DECKBLATT NR 1
ZUM BEBAUUNGSPLAN NR 7
'KÖNIGSHOFALLEE'
SITTENSEN

Zur 1. Änderung des Bebauungsplanes Nr. 7 "Königshofalle" der Gemeinde Sittensen.

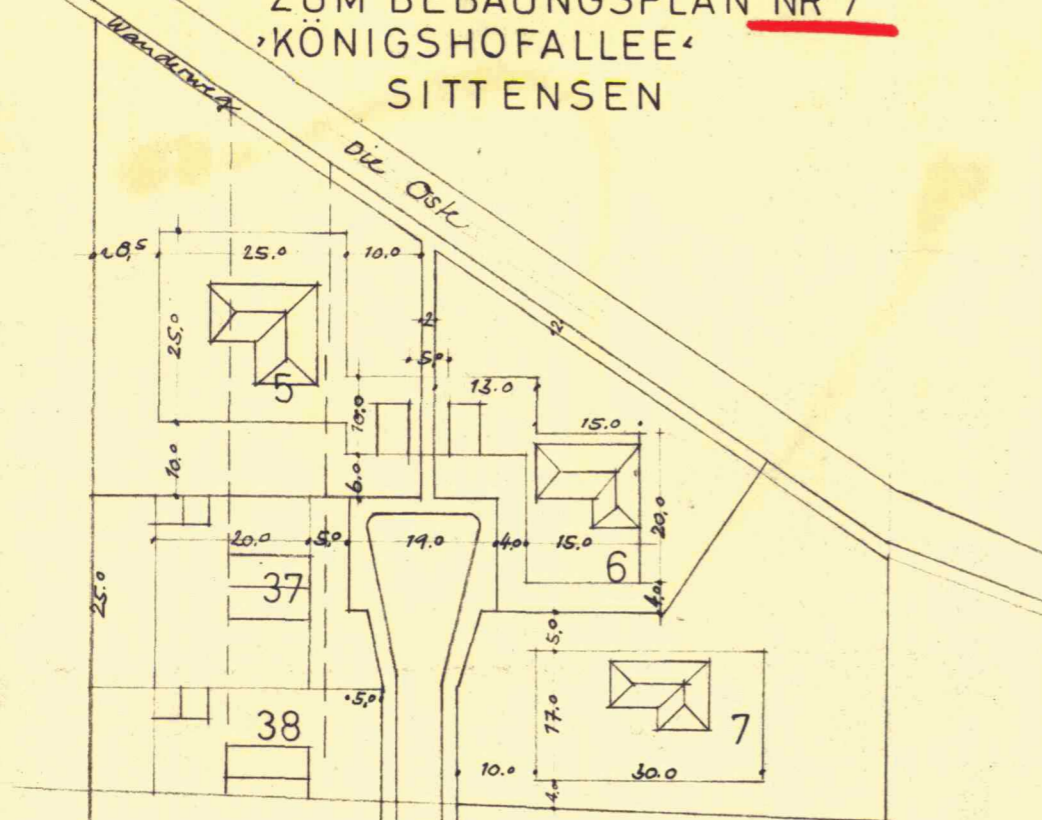
Der Abstand zwischen der zu bebauenden Fläche und dem Wanderweg entlang der Oste erscheint bei Platz Nr. 6 zu gering.

Daher soll die Zuwegung zum Wanderweg verlegt werden, damit die zu bebauende Fläche bei Platz Nr. 6 eine Wegbreite (2,00 m) vom Uferweg abrückt.

Die Zuwegung zum Uferweg wird daher zwischen Platz 5 u. 6 verlegt.

Dieses bringt kleine unwesentliche Baulinienänderungen mit sich, die im Deckblatt Nr. 1 dargestellt sind.
